Deckblatt 14; BBPl. "Doblbauer"

BEBAUUNGSPLAN-ÄNDERUNG

"Doblbauer"

14. Änderung mit Deckblatt 14
für Flurnummer 941/1, Plinganser Straße 6

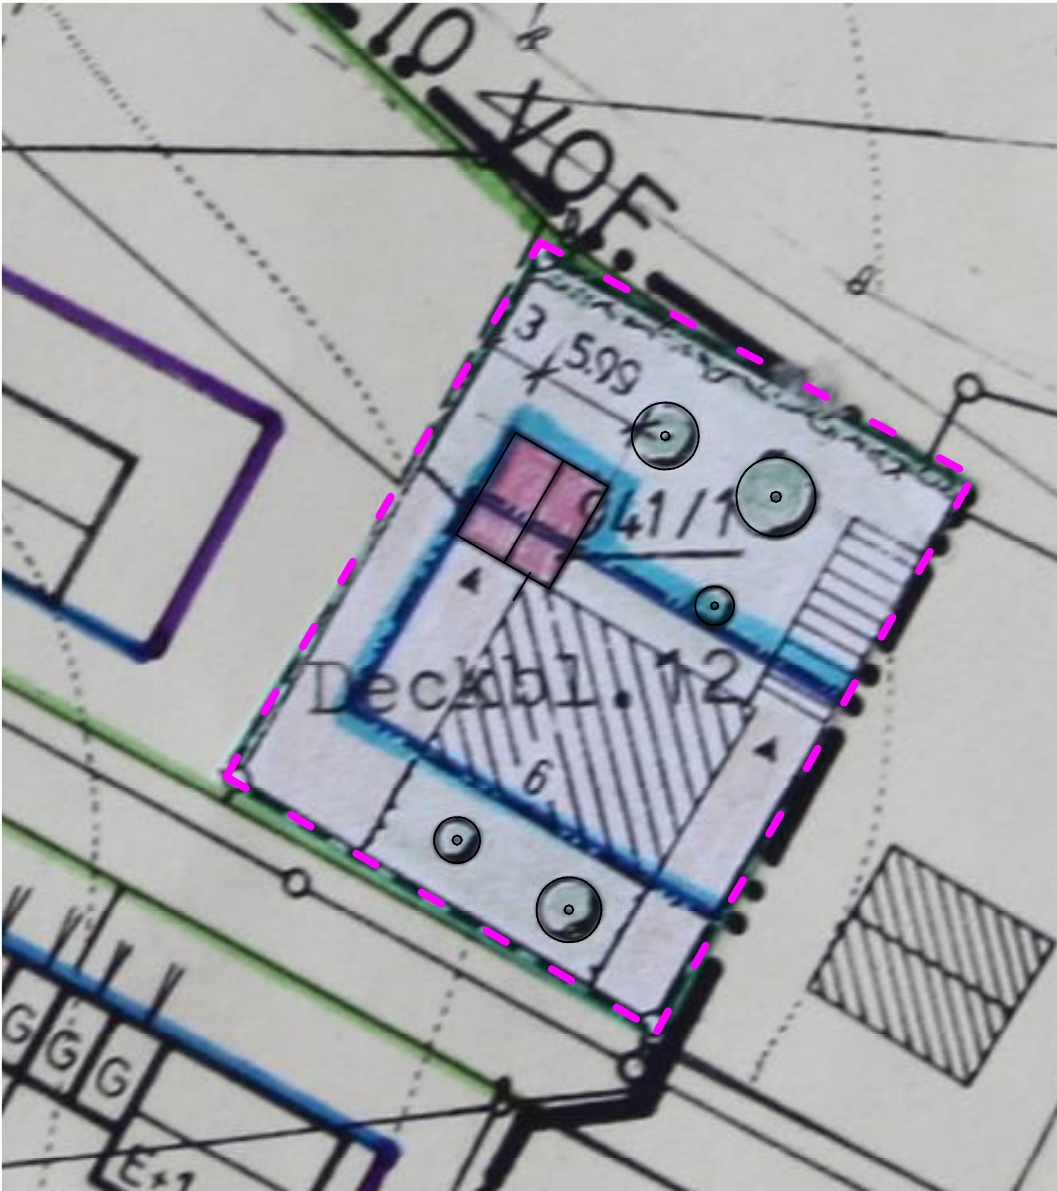
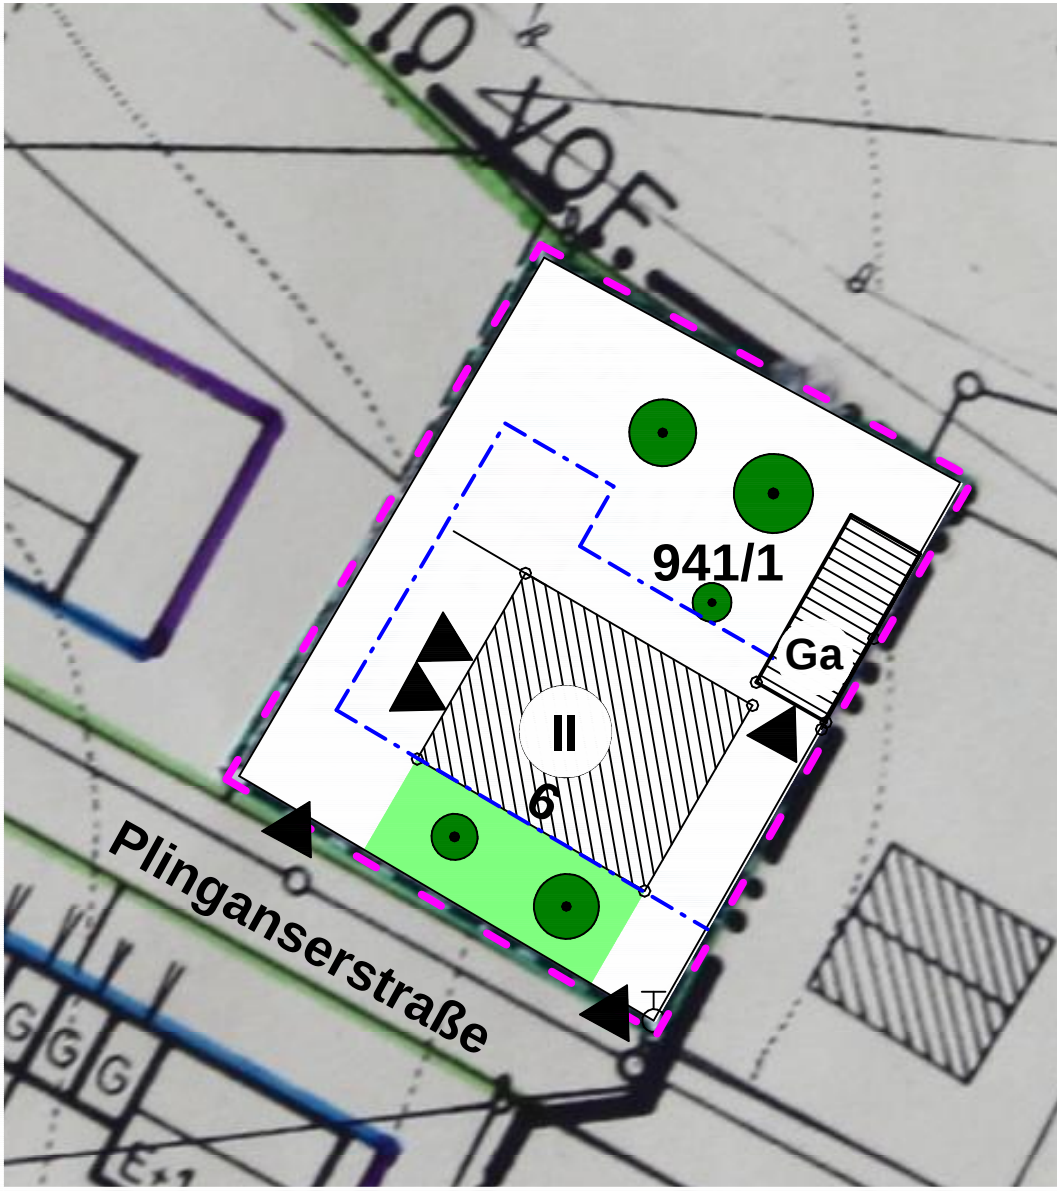
Geänderte Panzeichen

2.33a **II** zulässig zwei Vollgeschosse

2.34 **Ga** ▲ Flächen für Garage/
Garagen
Zufahrten Grundstück und Garagen

Geänderte Festsetzungen

Dachform:

Satteldach 25°- 35 °

Kniestock:

Zulässig; Rohdecke bis OK Fußpfette
max. 0,50 m

Dachgauben:

Schleppgauben zulässig, Breite max.
7,00, Dachneigung 5° - 10°

Wandhöhe traufseitig:

von der Geländeoberfläche im Mittel
bis zum Schnittpunkt der Wand mit
der Dachhaut max. 7,50 m

Dacheindeckung:

Farbe: dunkelbraun und rot bei
Haupt-, Nebengebäuden und
Garagen
